Titre : Construction d'un duplex écoénergétique à Pond Inlet		
N° de l'invitation : 5P468-22-0003/A	Date : 12 septembre 2022	
N° de modification : 004		
N° de référence du client : S/O		
N° de référence de SEAG : PW-22-00999981

Modification 004

Cet amendement vise à répondre aux questions des soumissionnaires.

Q3. RÉF Dessin S1.03

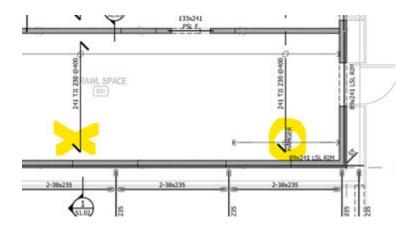
Veuillez fournir la description des éléments des murs porteurs et des murs travaillant en cisaillement qui manque aux sections 11, 12 et 13.

R3. Section 11 : mur porteur intérieur de 38 x 89 @ 400.

> Section 12 : mur mitoyen double de 38 x 89 @ 400 avec couche d'air entre les deux. Poser le revêtement selon le plan et la section.

> Section 13 : mur porteur intérieur/extérieur de 38 x 140 @ 400. Faire descendre le revêtement jusqu'au rez-de-chaussée comme indiqué dans la section.
